Teto: laje aparente, iluminação e ar-condicionado

Distribuição conceitual sobre a laje de concreto. Reservas de posição, não quantidade final de luminárias nem de equipamentos.

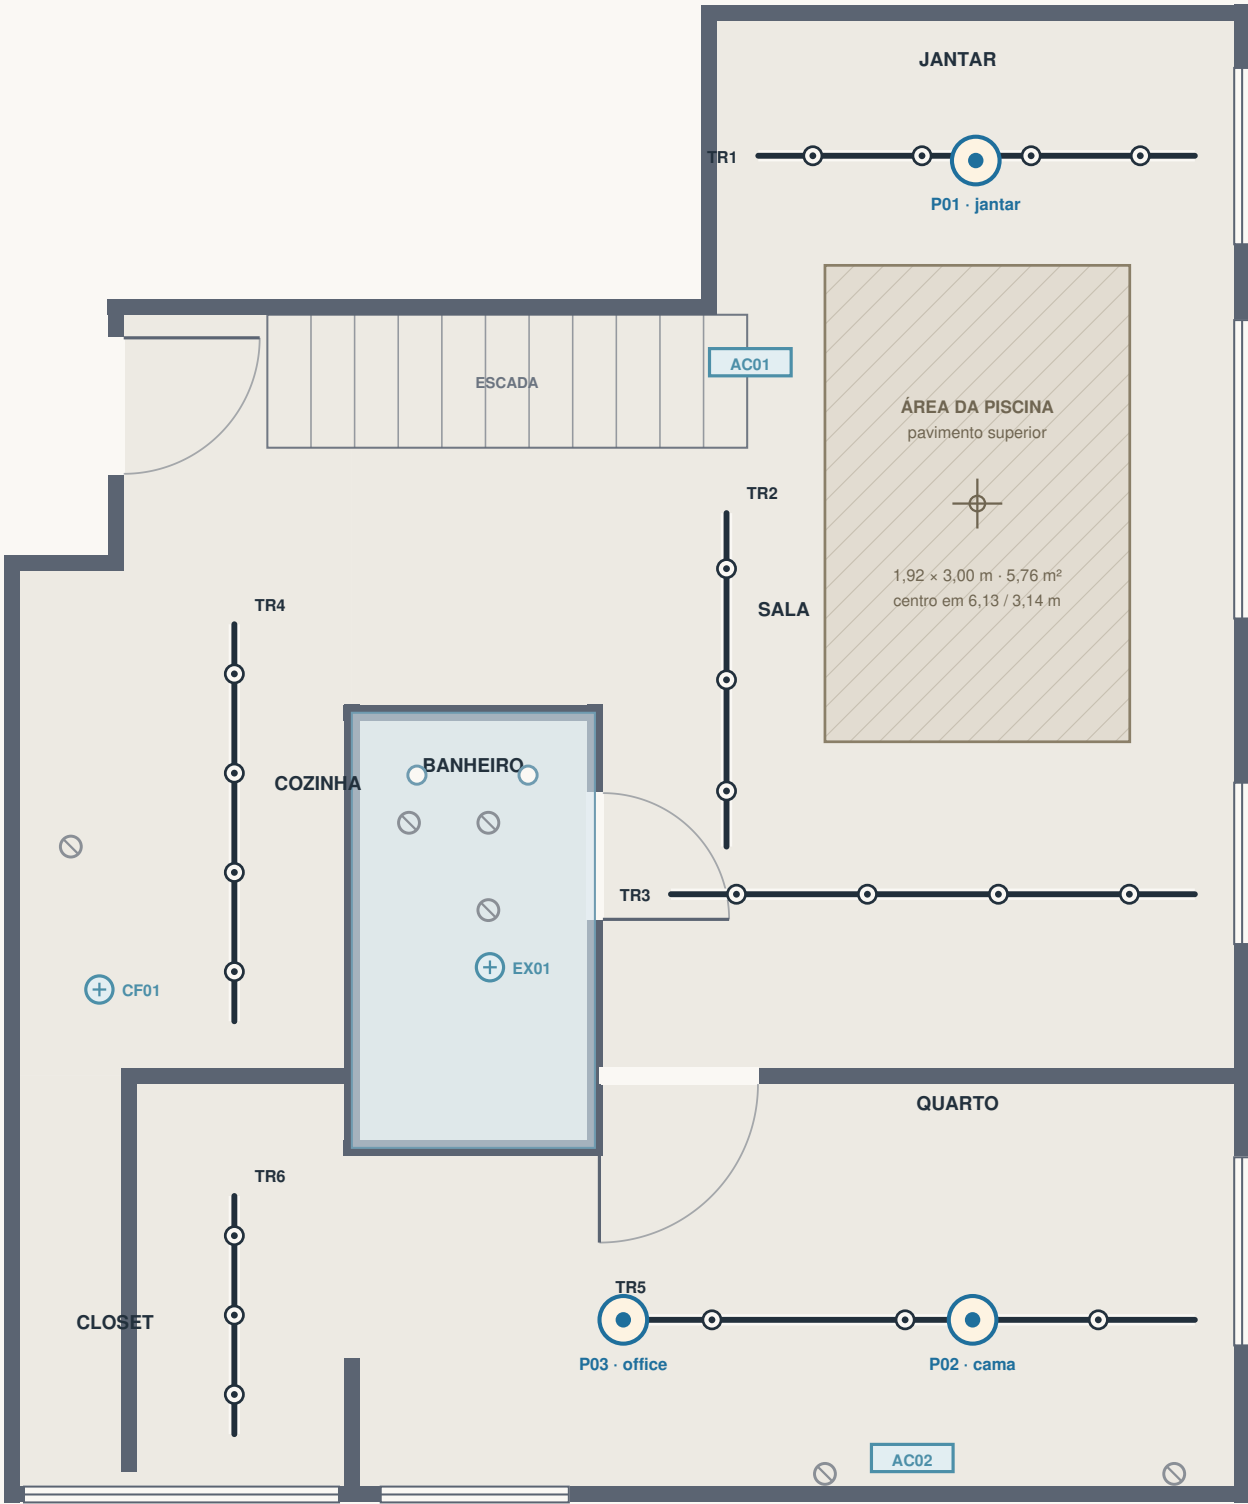
P01, P02 e P03 são as três luminárias de destaque pedidas pelo cliente

— jantar, cama e office. Corpo e diâmetro maiores que os spots dos trilhos, em pendente ou plafon de sobrepor. No quarto o TR5 passa a correr no eixo de P02 e P03, a 8,28 m: as duas podem ser alimentadas pelo próprio trilho, com adaptador, dispensando saídas novas na laje.

Traçado dos trilhos revisado conforme a sua marcação:

TR3 desceu para 5,60 m, ganhando recuo da drywall; TR5 desceu para 8,28 m, no eixo das duas luminárias do quarto; TR6 saiu de junto da parede oeste e foi para 1,45 m, no mesmo eixo do TR4 — os dois lêem como uma linha só. O TR2 foi encurtado para 5,30 m: no traçado anterior ele cruzava o TR3 no meio da sala, e dois trilhos não se cruzam — se tiverem de se encontrar, é com conector T.

A reserva AC01 caía dentro da projeção da piscina.

Foi deslocada para oeste, mantendo a insuflação para sala e jantar. A posição definitiva depende de confirmar apoio acima do limite sala/jantar e o modelo da condensadora existente: não assumir que ela admite duas evaporadoras.
